# Gemeinde Büttelborn

## Bebauungsplan „Feuerwehrstützpunkt Büttelborn“

**- Vorliegende umweltbezogene Stellungnahmen -**

**Bauleitplanung der Gemeinde Büttelborn  
Bebauungsplan „Feuerwehrstützpunkt Büttelborn“ und Teiländerung des  
Flächennutzungsplans für den Bereich „Feuerwehrstützpunkt Büttelborn“  
hier: Frühzeitige Beteiligung der Behörden und sonstigen Träger öffentlicher  
Belange nach § 4 Abs. 1 BauGB**

äußere Grenze Schutzzone III B  
des Trinkwasserschutzgebietes  
Hof Schönau der Mainzer  
Stadtwerke AG

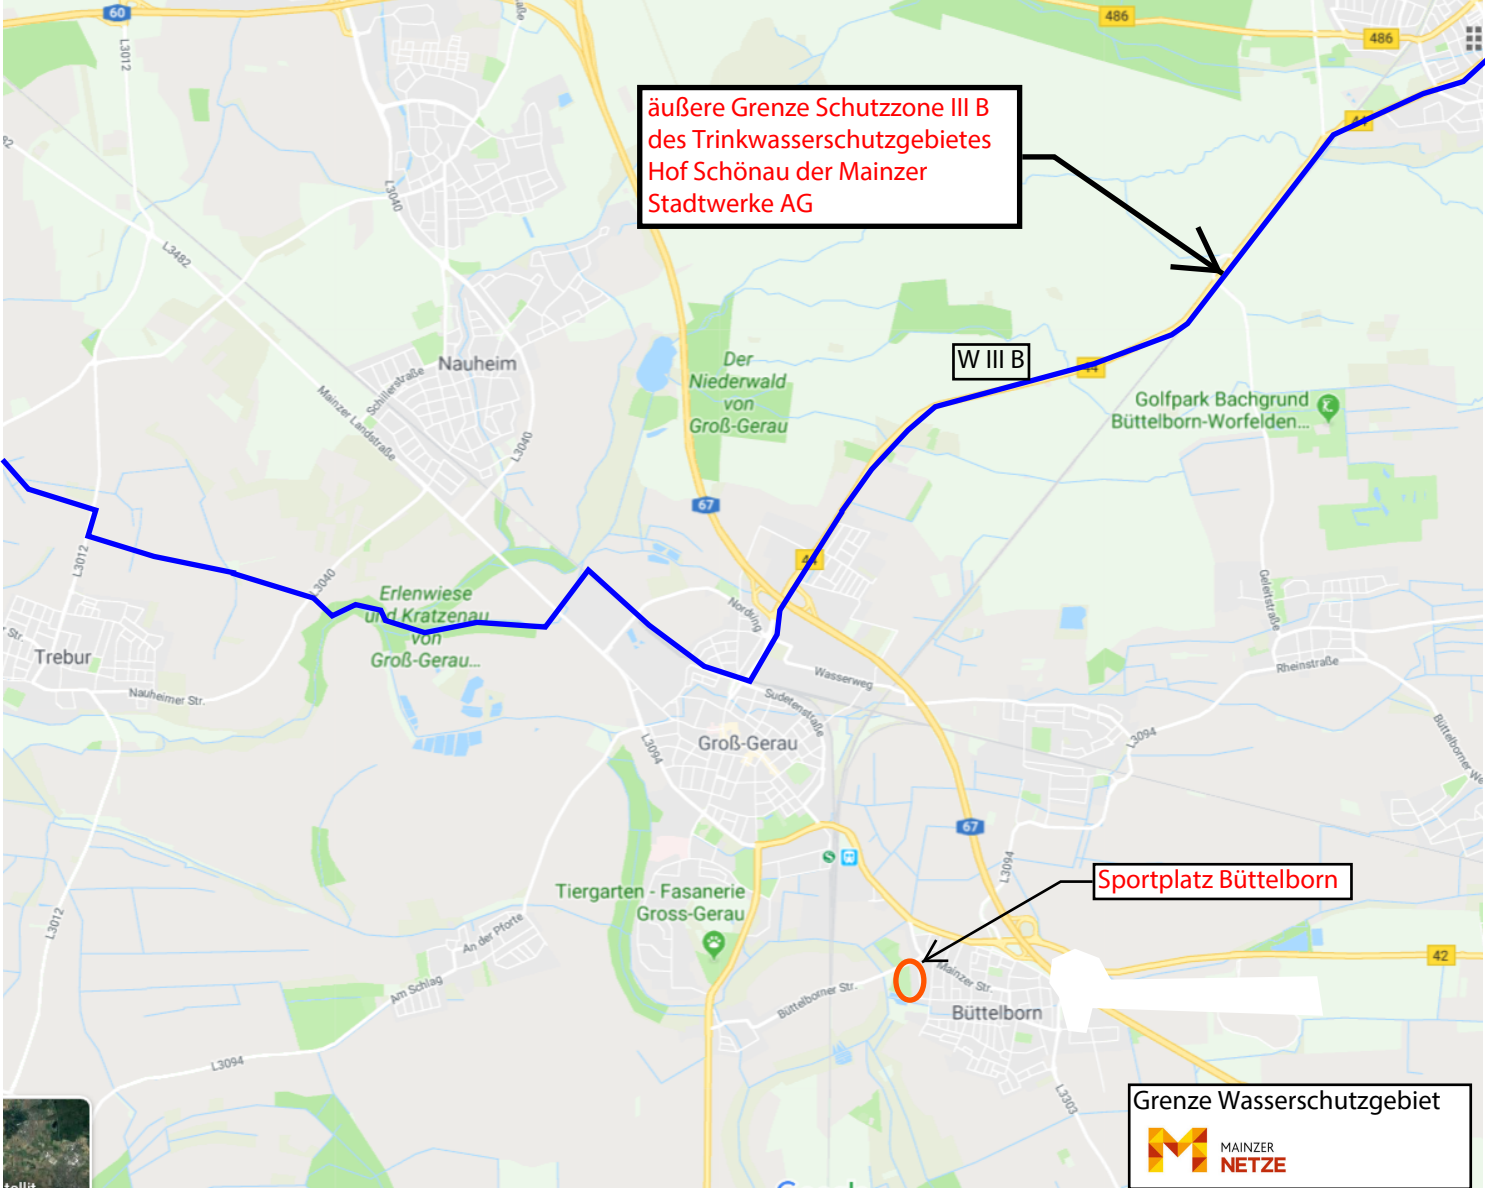
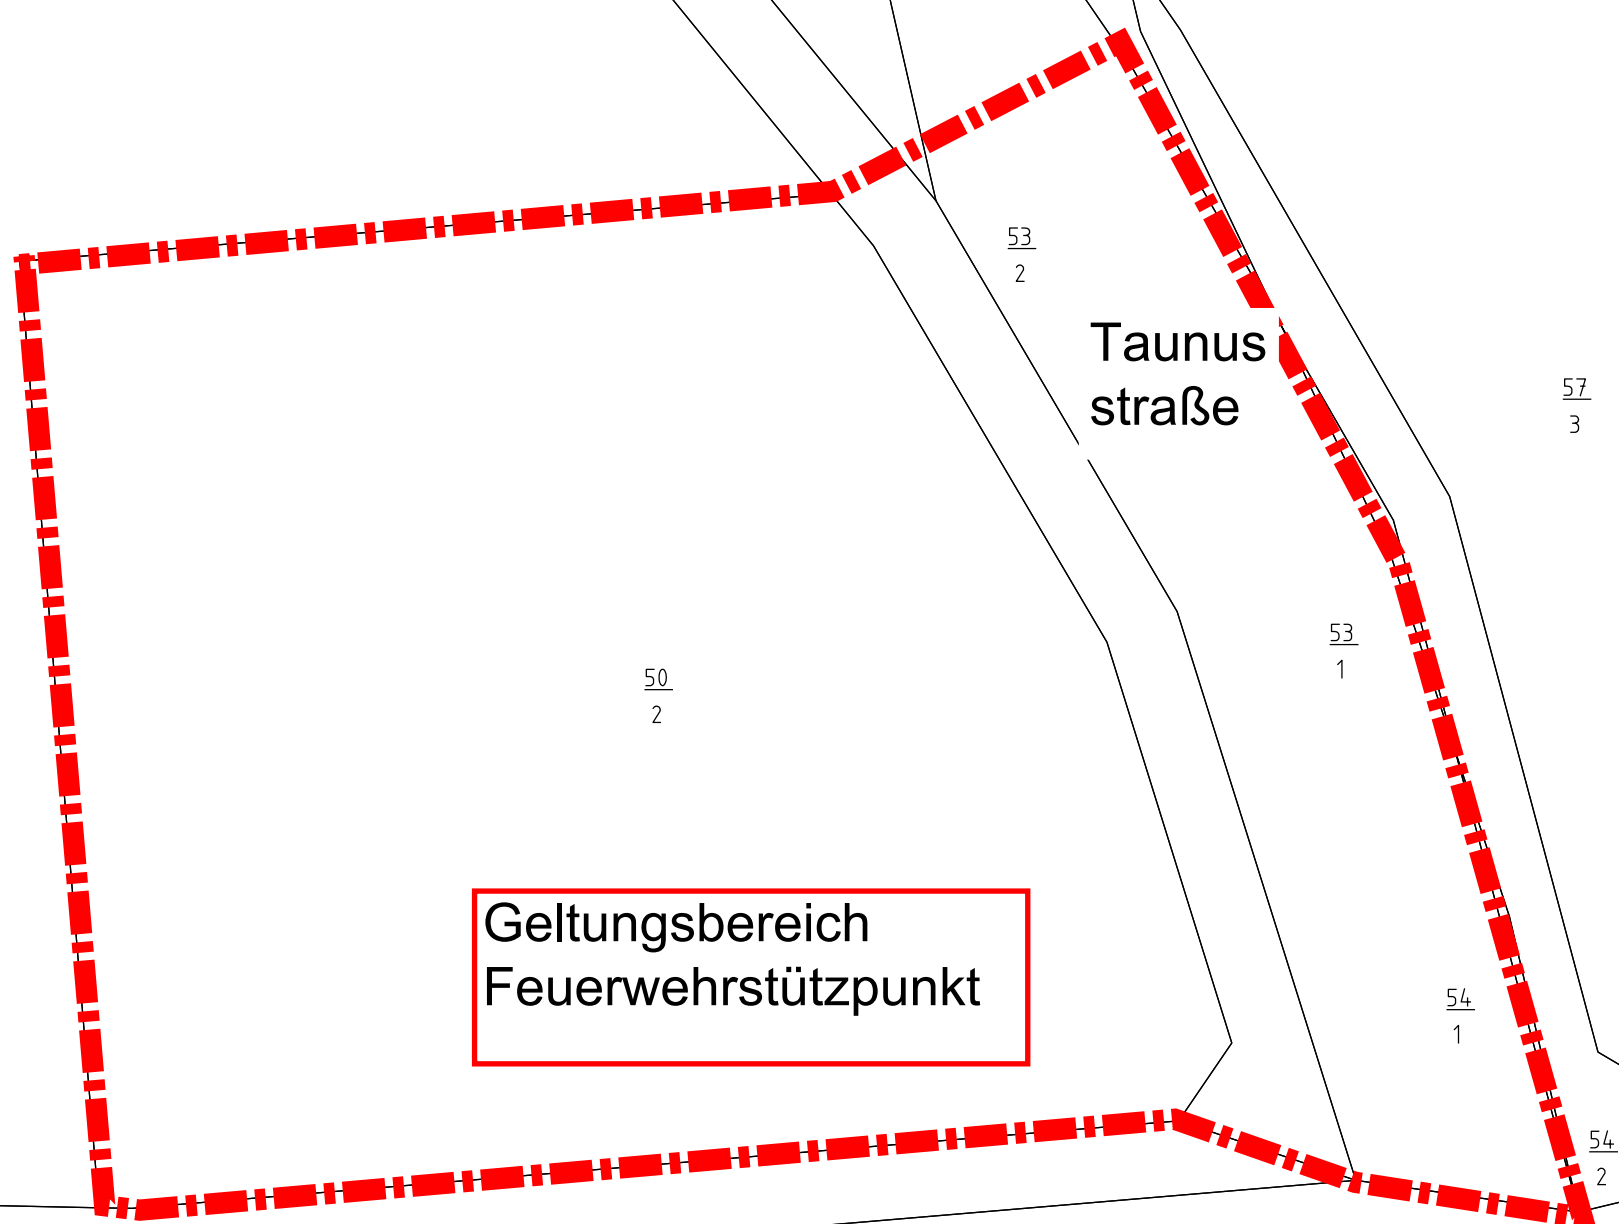
Der Bebauungsplan liegt außerhalb außerhalb der Trinkwasserschutzzone III / B des Wasserwerkes Hof Schönau der Mainzer Stadtwerke AG.

Büttelborn, B44-  
Taunusstraße

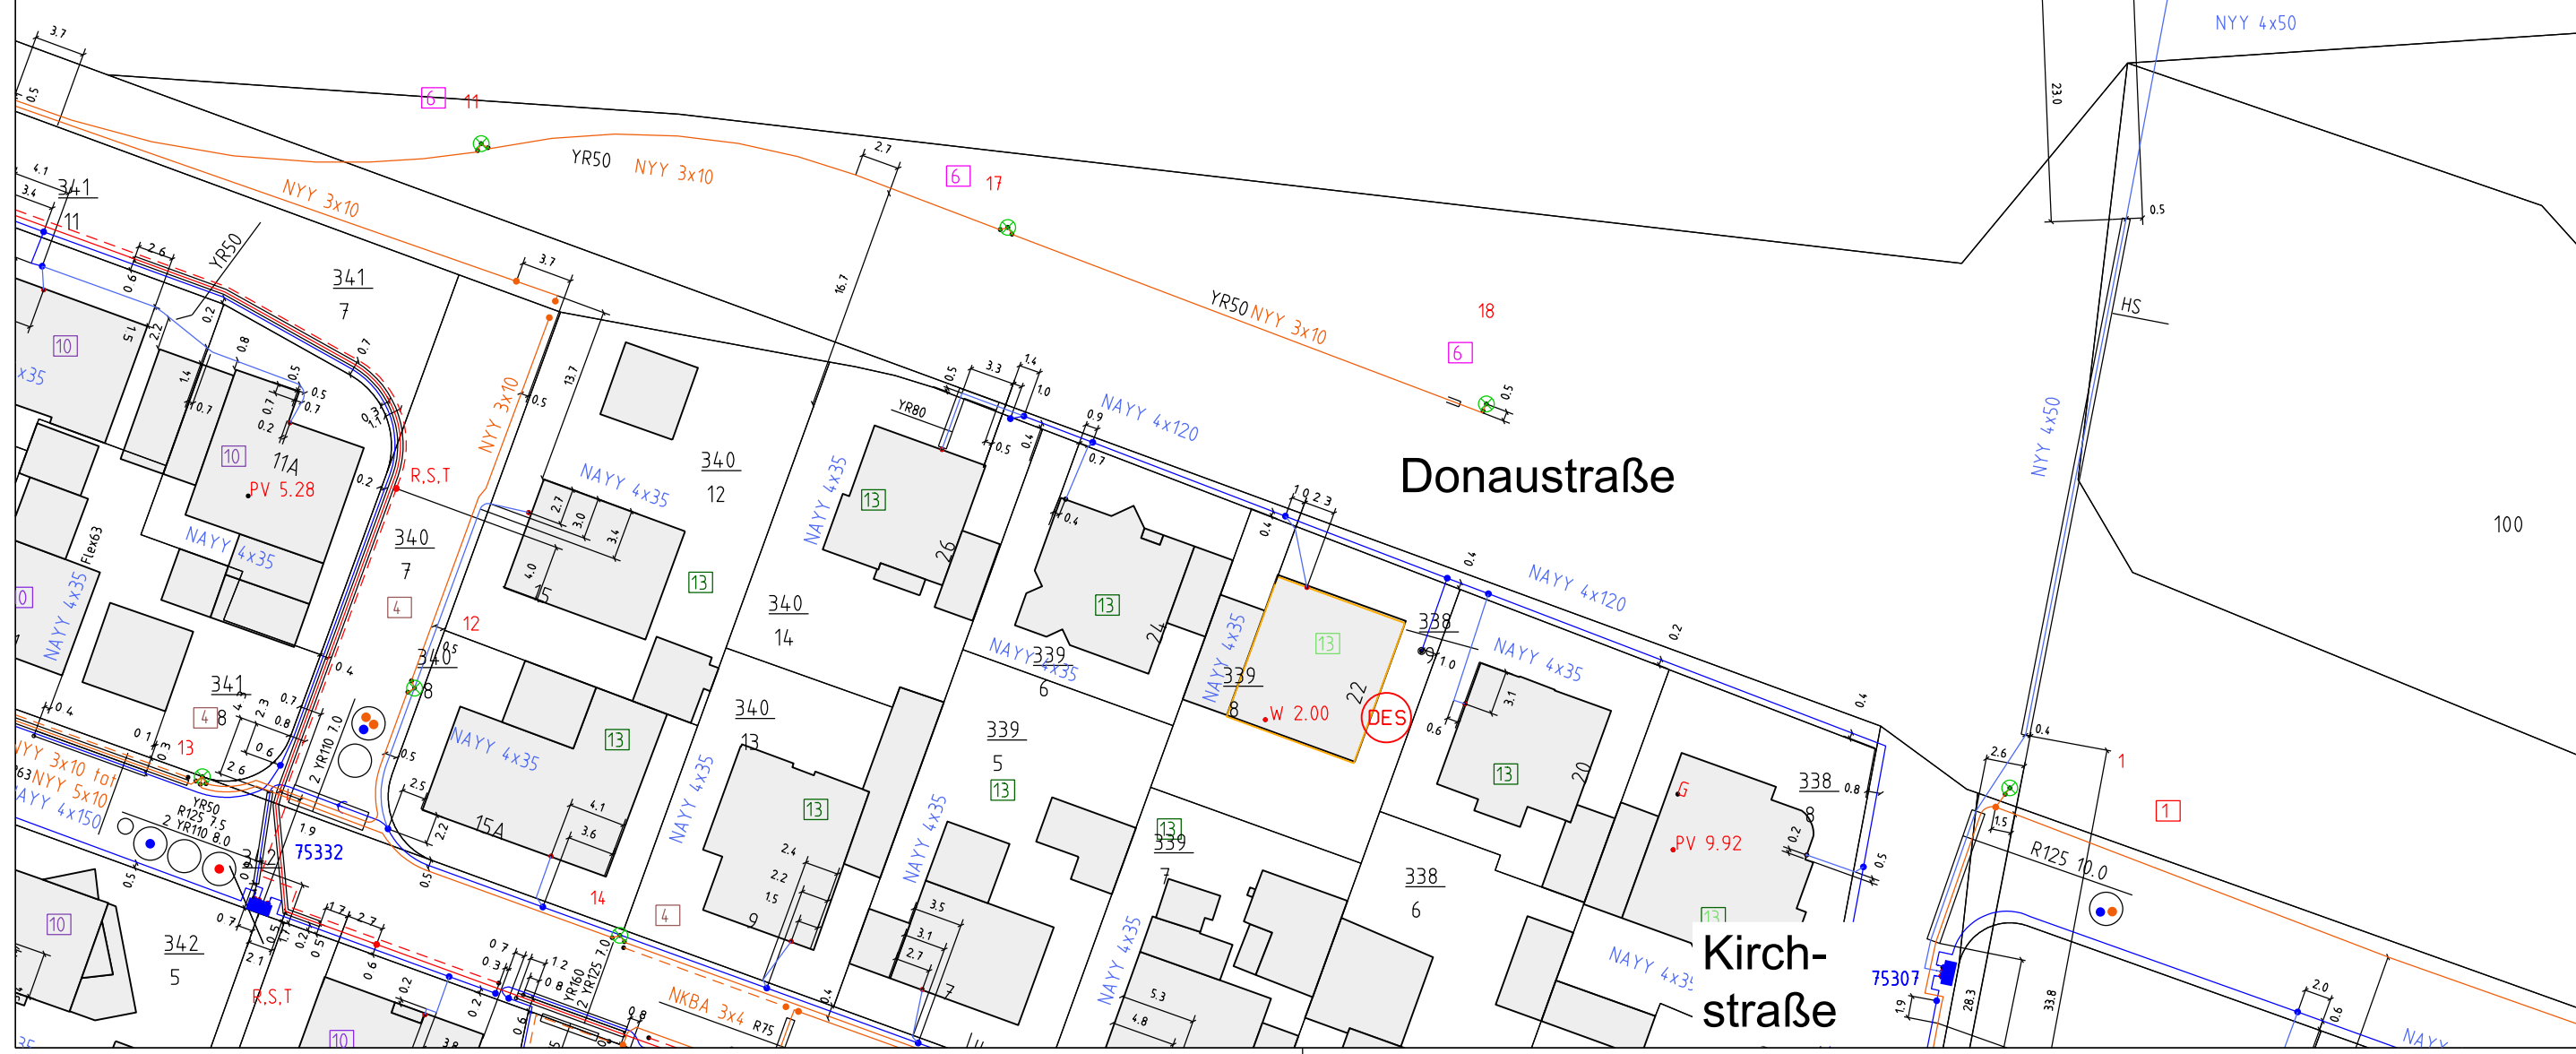
Eine Erschließung mit Strom kann voraussichtlich aus der Kirchstraße durch die Unterführung B44 erfolgen. Zuständig ist hier das Überlandwerk Groß Gerau (ÜWG), das die Betriebsführung der Stromnetze im Auftrag der Mainzer Netze GmbH betreibt.

Beschallungsplan  
Büttelborn  
Hörmann GmbH  
Stand : 9 / 2014

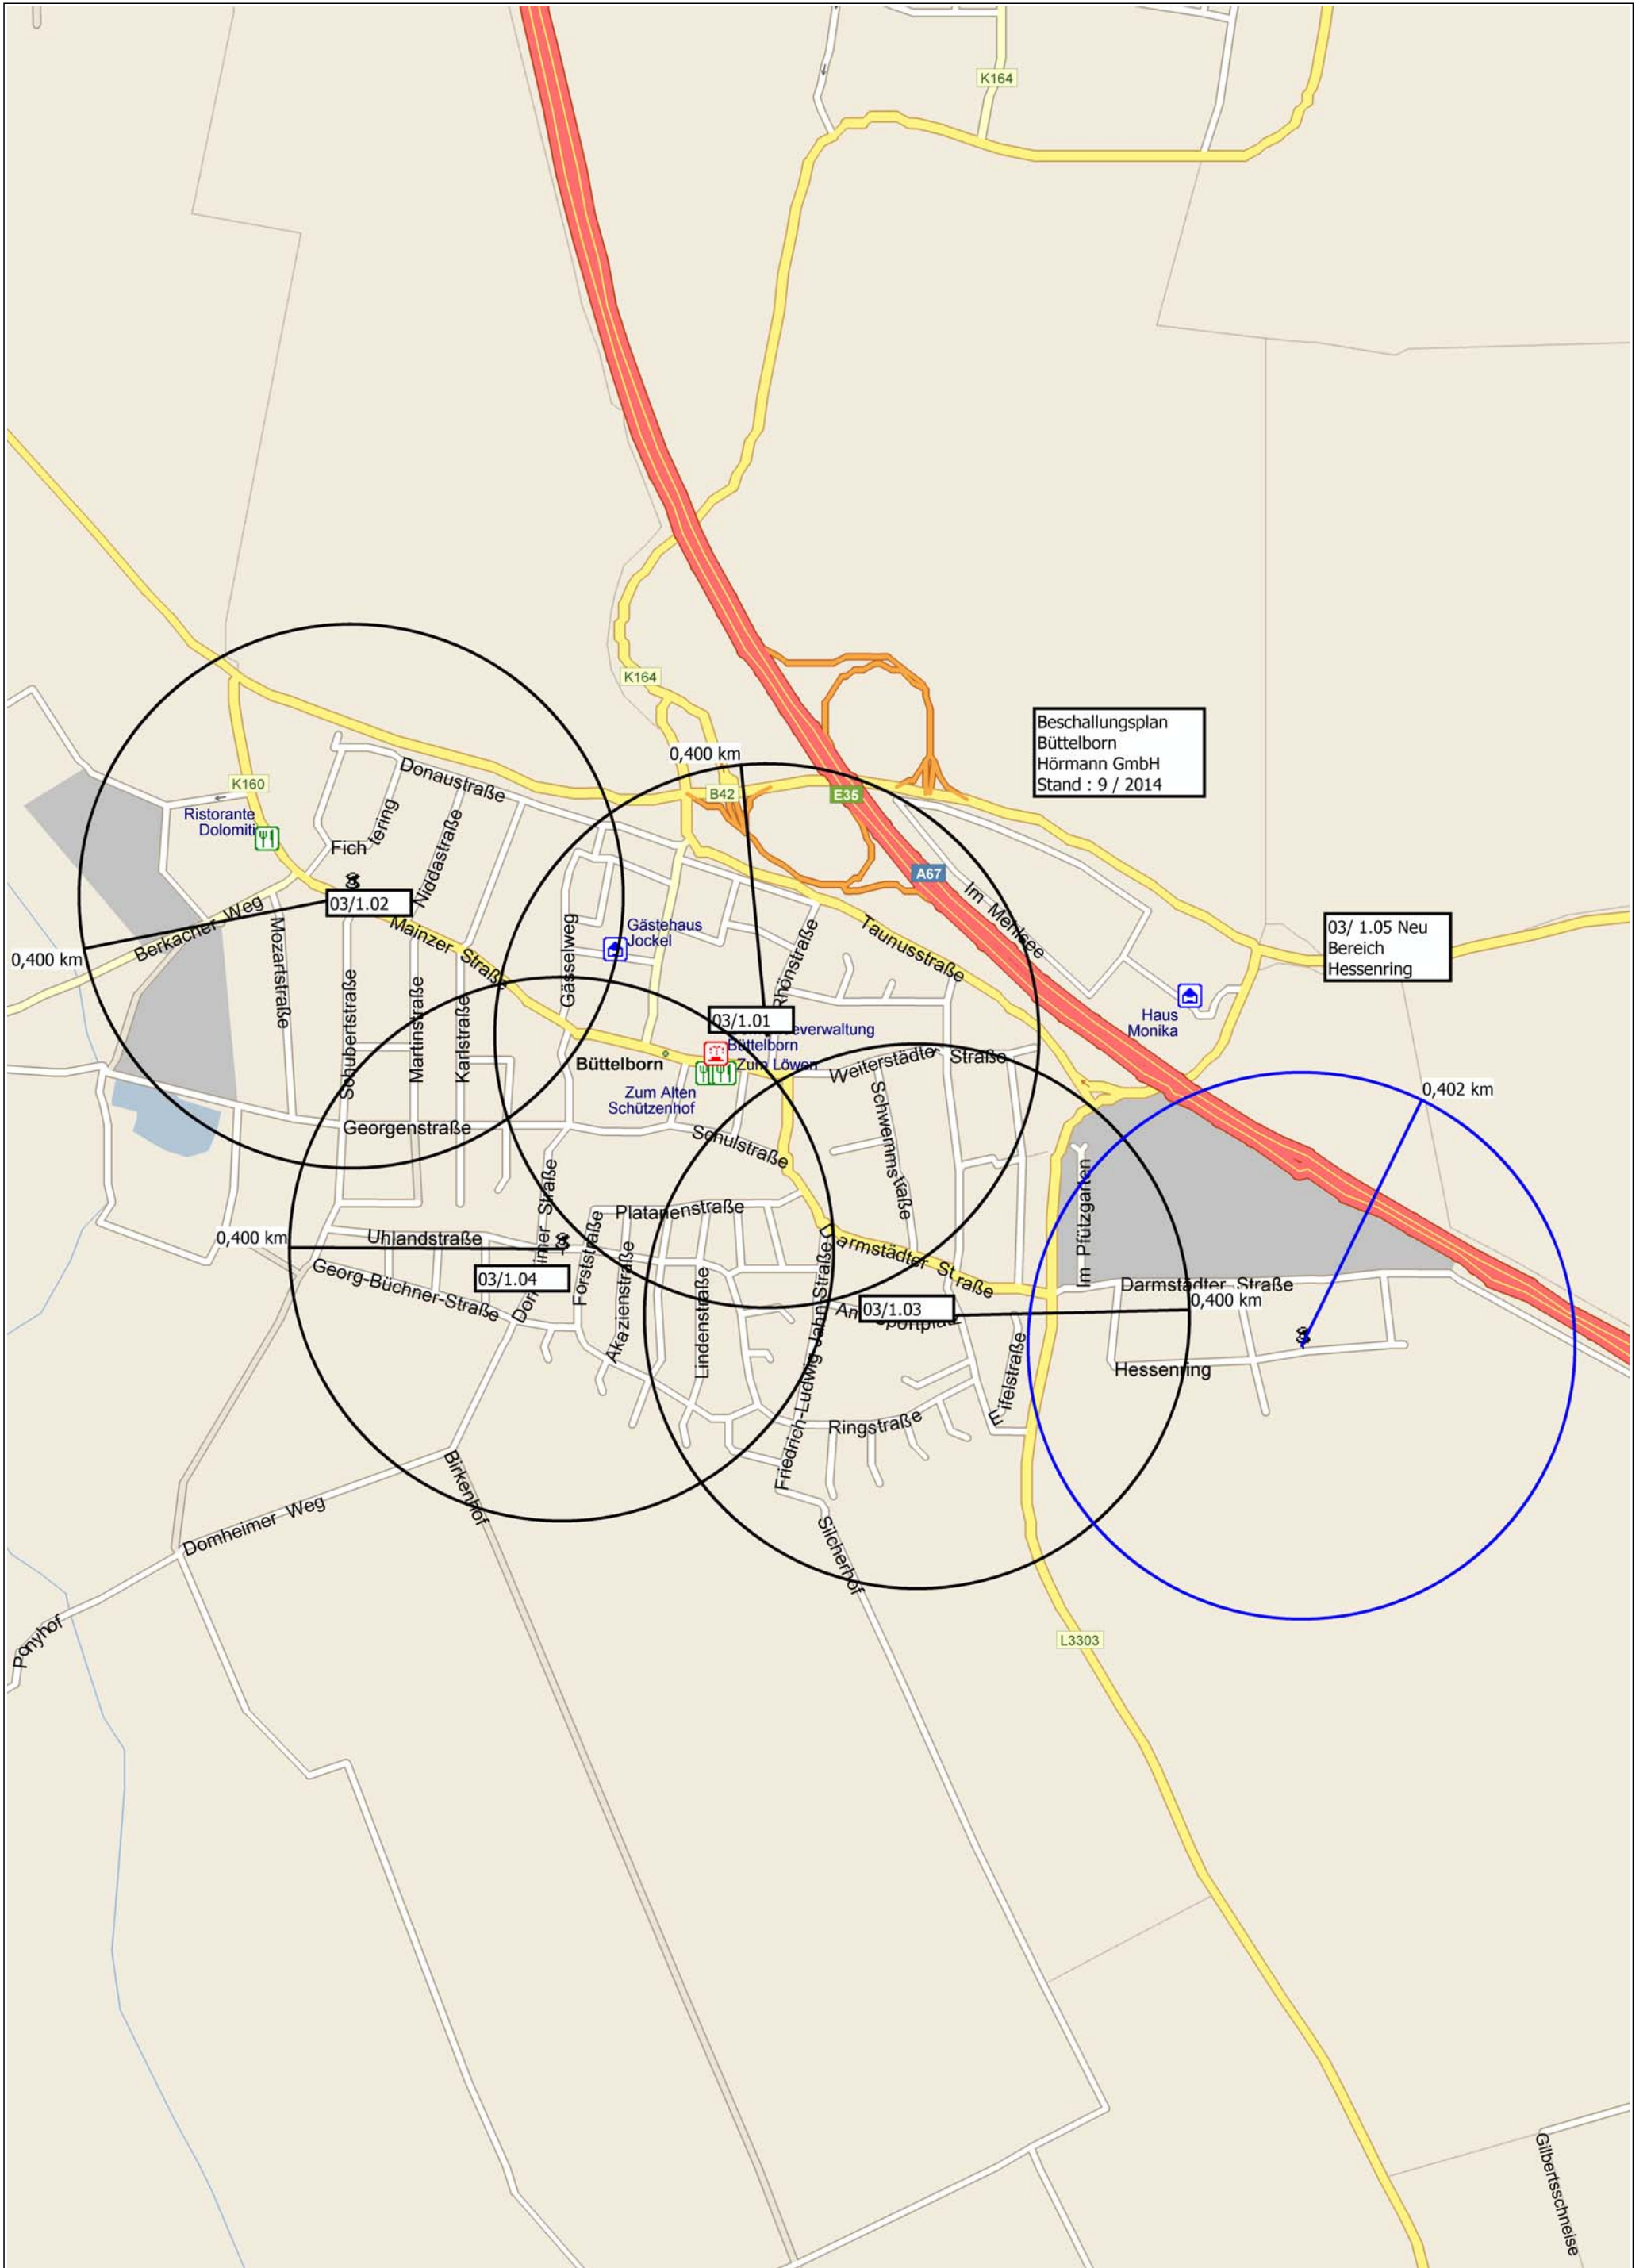
3.) Flächendeckende, akustisch ausreichend dimensionierte Sirenen-Beschallung des Planungsgebietes (bei Wohn- und Gewerbegebieten); nachweislich der in beigefügter Beschallungsbegutachtung für die Ortslage ausgewiesenen Defizite.

**Mit Verlegung**  
von Potentialerde in 2 Ringlagen

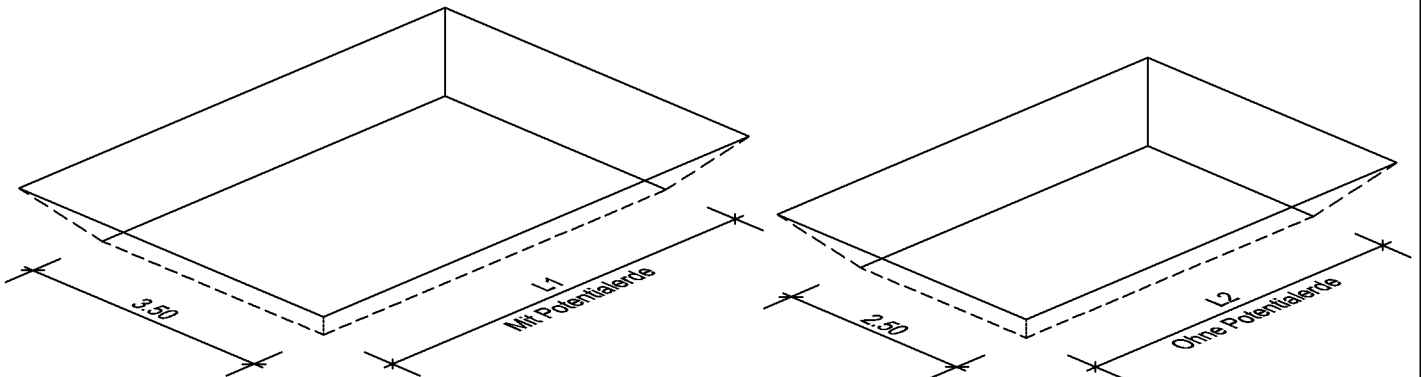
Anbei erhalten Sie Planskizzen der von uns verwendeten Kompaktstation nebst einfacher farblicher Gestaltung. Bei dem Flächenbedarf (Erdaushub) bitte die Variante mit Potentialerde berücksichtigen.
